Ministero della Transizione Ecologica

Commissione Tecnica di Verifica dell'Impatto Ambientale – VIA e VAS

Parere n. 203 del 30 dicembre 2021

Progetto:	<p><i>Variante ex Art. 169 D.Lgs. 163/2006</i></p> <p><i>S.S. 131 di "Carlo Felice"</i> <i>Adeguamento e messa in sicurezza della S.S. 131</i> <i>Risoluzione dei nodi critici 2° stralcio</i> <i>dal km 108+300 al km 158+000</i> <i>Progetto Esecutivo</i></p> <p>IDVIP 7370</p>
Proponente:	<p><i>ANAS S.p.A.</i></p>

Figura 1 Nuovo svincolo di Paulilatino – Sovrapposizione PD/PE (in rosso il tracciato PD e in verde quello PE)

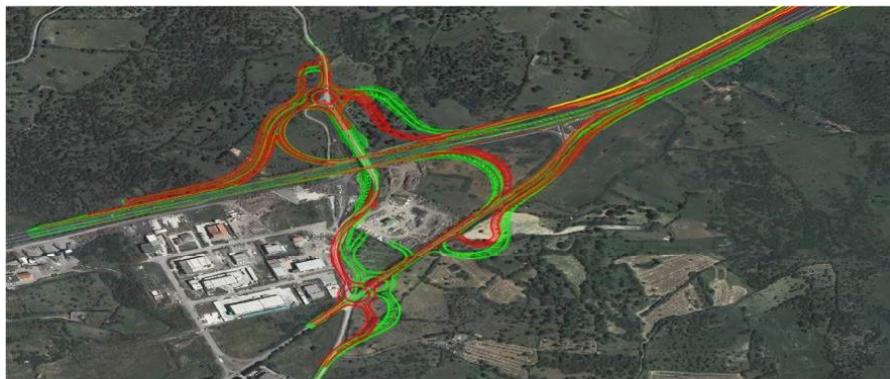
- modifica della viabilità di accesso alla cava esistente a nord-est della rotatoria sud, al fine di evitare le manovre di svolta a sinistra, prevedendo l'ingresso a senso unico dalla rampa di attraversamento della S.S. 131 e l'uscita a senso unico sulla rampa A bidirezionale, dove era già presente catastalmente;

- modifica della viabilità interpodereale B Nord-Est per garantire una maggiore visibilità in avvicinamento alla rotatoria Nord;
- aumento del raggio della rampa A monodirezionale da 70,0 m a 76,1 m al fine di aumentare la velocità di progetto, e di conseguenza anticipata la corsia di decelerazione sulla S.S.131;

- necessarie modifiche della viabilità A bidirezionale, della viabilità Interpodereale A Sud Est, della Viabilità Sud e dell'altimetria del tracciato modificato;

- inserimento degli allargamenti di banchina richiesti dalla normativa (DM2001) finalizzati alla verifica delle distanze di visuale libera per l'arresto;

- aumento del diametro della rotatoria Nord da 46,00 m a 50,00 m, il medesimo adottato per la rotatoria Sud

Figura 3 Nuovo Svincolo di Mulargia – Macomer, sovrapposizione del tracciato PD (in rosso) con quello di PE (in verde)

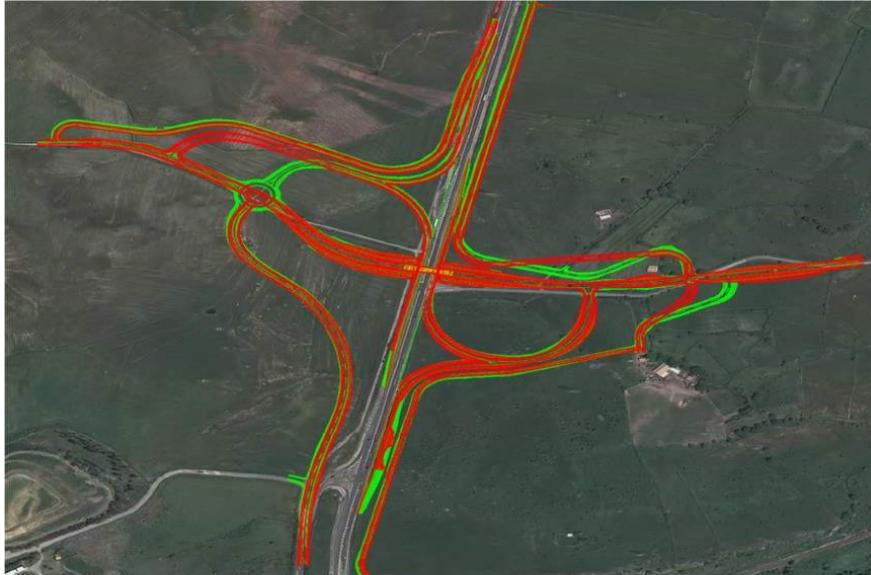
Con riferimento a tale svincolo, la Relazione illustrativa alternative Svincolo Mulargia-Macomer al Km 148+500 si presenta alquanto confusa riportando la soluzione prescelta a volta come soluzione PD e a volte come soluzione PE e confronta, non la soluzione di Progetto Definitivo con le due alternative progettuali elaborate (denominate Alternativa 1 e 2) e con la terza risultante dalle verifiche dei controllori per la sicurezza, ma la soluzione finale (a sua volta denominata soluzione di PD modificata o direttamente PD in molte parti del documento) con le sole Alternative 1 e 2.

Le insufficienti valutazioni ambientali riportate si incentrano prioritariamente su un mero confronto di superfici interessate tra la soluzione di PE (analoga al PD con la sola modifica del ramo interno nel quadrante nord-ovest) e le altre 2 alternative, disattendendo completamente quanto richiesto dalla prescrizione 1.1.1 che recita:

Figura 7 Area Archeologica di "Santa Barbara" – Sovrapposizione del tracciato di PD (in rosso) con quello di PE (in verde)

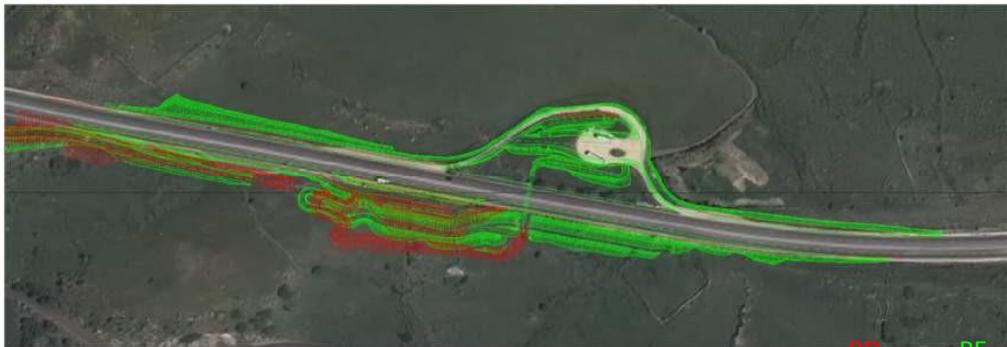
- VI. **V10 - Area Archeologica Di "Santa Barbara" al Km 144+500:** La soluzione progettuale proposta in fase esecutiva, secondo quanto asserito dal Proponente, *presenta minimi scostamenti rispetto alla precedente fase progettuale. Dal punto di vista planimetrico, l'ottimizzazione delle viabilità soggette a traffico motorizzato riguarda il solo l'asse Est che perimetra l'area di sosta Est, il cui tracciamento è stato leggermente adeguato in modo da garantire la salvaguardia del muretto a secco presente sulla sommità della scarpata dell'attuale area di sosta. Sempre in termini planimetrici, il percorso pedonale lato ovest è stato attentamente geometrizzato con l'obiettivo di ridurre le aree intercluse e le superfici di esproprio, garantendo al contempo l'ottimale collegamento con il sottopasso esistente. Dal punto di vista altimetrico, sulla base del*

rilievo celerimetrico di dettaglio, sono state aggiornate le quote dell'Area di Parcheggio Est destinata alla sosta degli autobus, al fine di garantire sia il corretto smaltimento delle acque meteoriche, sia il collegamento con il percorso pedonale di connessione con l'area di sosta Ovest. Per quanto riguarda l'aumento complessivo del livello di sicurezza delle aree di sosta e dei percorsi pedonali di accesso all'area archeologica, in ottemperanza alle richieste della verifica di sicurezza secondo D.lgs. 35/2011, sono stati previsti opportuni accorgimenti che nello specifico riguardano:

- riconfigurazione dell'area di sosta Est in termini di riorganizzazione degli stalli di sosta bus;
- variazione nella configurazione degli stalli di sosta dei veicoli leggeri, disposti parallelamente al senso di marcia in entrambe le aree di sosta;
- modifica della configurazione dei percorsi pedonali interni all'area di sosta Est al fine di garantire una maggiore sicurezza dell'utenza debole, grazie all'inserimento di attraversamenti pedonali in punti facilmente identificabili dall'utenza veicolare e al posizionamento di parapetti metallici nei tratti prospicienti al traffico motorizzato.

Figura 9 Risoluzione accesso C.N. al km 115+205 – Sovrapposizione del tracciato di PD (in rosso) con quello di PE (in verde)

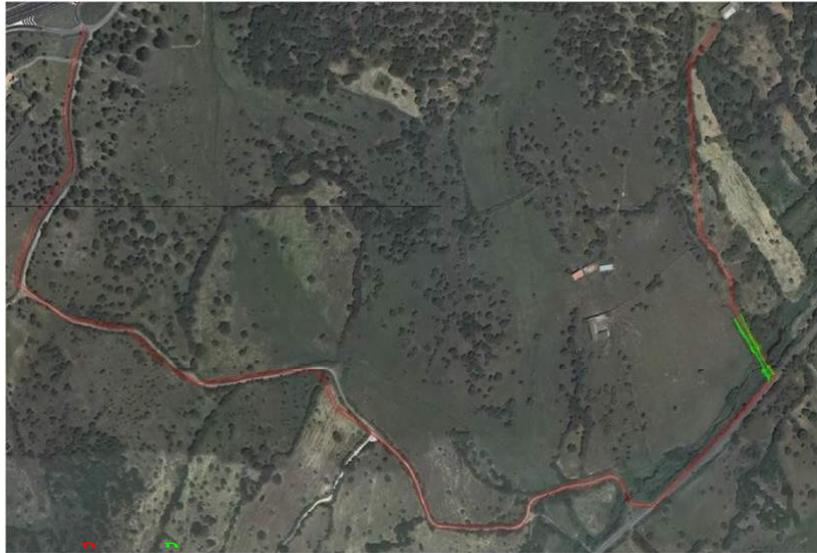
- IX. **S02 - Risoluzione Accesso C.N. al km 115+205:** la suddetta variante nasce a seguito dell'osservazione della ditta Giuseppe Urru del 29/01/2019; pertanto, la viabilità S02 prevista nel progetto definitivo è stata modificata prevedendo la sola realizzazione del ponticello di collegamento con la Via Nazionale, essendo l'accesso alla proprietà privata assicurata da altre viabilità.

Figura 10 Risoluzione accesso C.S. al km 140+490 – Sovrapposizione del tracciato di PD (in rosso) con quello di PE (in verde)

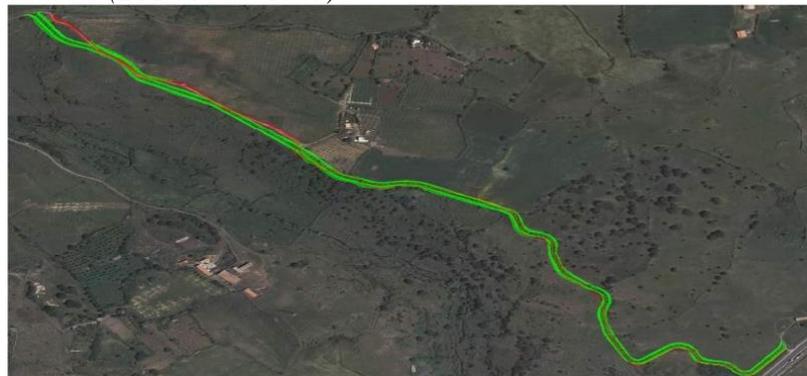
- XI. **S10 - Risoluzione Accesso C. S. Al km 140+490:** a seguito dell'osservazione della ditta Filomena Itria Maria Murgia del 10/12/2018, la viabilità S10 è stata spostata sul sedime della strada comunale che corre parallela ad una strada privata oggetto di esproprio, posta all'interno dei muri a secco, prolungandola fino alla viabilità esistente ad Ovest. Inoltre, riscontrando le richieste di TERNA, in corrispondenza del traliccio alta tensione esistente, la viabilità ha subito una locale deviazione al fine di garantire il corretto distanziamento di 15 m dal piede del traliccio (DM 449 del 1988).

Figura 13 Risoluzione accessi C. N. dal Km 151+850 al Km 154+950_ tratto finale in attestamento alla SP17 – Sovrapposizione del tracciato di PD (in rosso) con quello di PE (in verde)

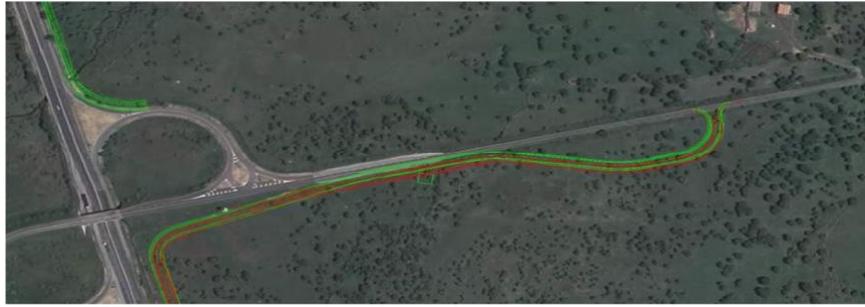
XIII. S17 - Risoluzione Accessi C. N. e C. S. DAL km 151+850 AL km 154+950: In corrispondenza dell'inizio dell'intervento della "Risoluzione accessi C. N. dal Km 151+850 al Km 154+950", il Proponente asserisce che al fine di limitare l'impatto sul reticolo idrografico, è stata progettata una rotonda nel tratto Sud (Svincolo Di Campeda) in corrispondenza delle corsie di ingresso/uscita dalla S.S.131 e variata l'immissione nel tratto Nord, per facilitare l'accesso ai mezzi pesanti. Nel tratto terminale della medesima viabilità, in considerazione dei sopralluoghi effettuati dal personale tecnico – scientifico della Soprintendenza, il MIBACT con parere n. 610 del 18/01/2021 ha evidenziato un tratto di viabilità romana della lunghezza di circa 250 m e di una struttura di difficile interpretazione e inquadramento cronologico, per effetto della quale è stato prescritto di allontanare quanto più possibile il tracciato dalle suddette emergenze. Pertanto, per evitare di interferire con dette presenze archeologiche posizionate in corrispondenza del terzo chilometro, l'asse in progetto è stato localmente spostato verso nord, ponendosi in fregio alla S.P.17.

Figura 15 Risoluzione accessi al Km 127+000 – Sovrapposizione del tracciato di PD (in rosso) con quello di PE (in verde)

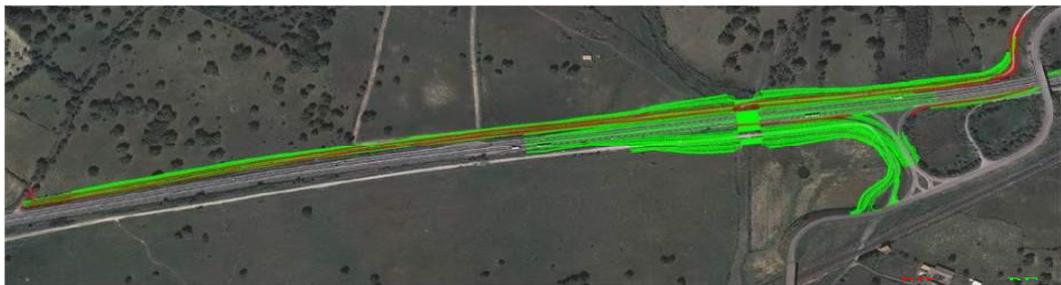
XVI. S21 - Risoluzione Accessi al km 127+000: Il Proponente rappresenta che *in ottemperanza al Parere CIPE del 23/12/2015, le verifiche idrauliche del corpo idrico attraversato dalla S.S.131 (Riu Bonorchis) già in corso di Progetto Definitivo, ha comportato una localizzata modifica altimetrica della statale con contestuale potenziamento a Tipo B. Il progetto esecutivo riprende le geometrie della precedente fase progettuale, apportando delle ottimizzazioni sulla base del rilievo celerimetrico di dettaglio. In particolare, è stato modificato il profilo longitudinale dell'asse principale portando la velocità di progetto da 80km/h a 100km/h e di conseguenza adeguata la lunghezza della corsia di uscita alla velocità di progetto adottata. Anche questo intervento rientra nell'ambito dei controlli sulla sicurezza stradale ai sensi del D.lgs. 35/11, nella cui sede, il Gruppo di Controllori ha raccomandato di distanziare l'innesto della viabilità di servizio B a sud della S.P.64 rispetto all'innesto della Rampa A in uscita dalla S.S.131 direzione Sassari.*
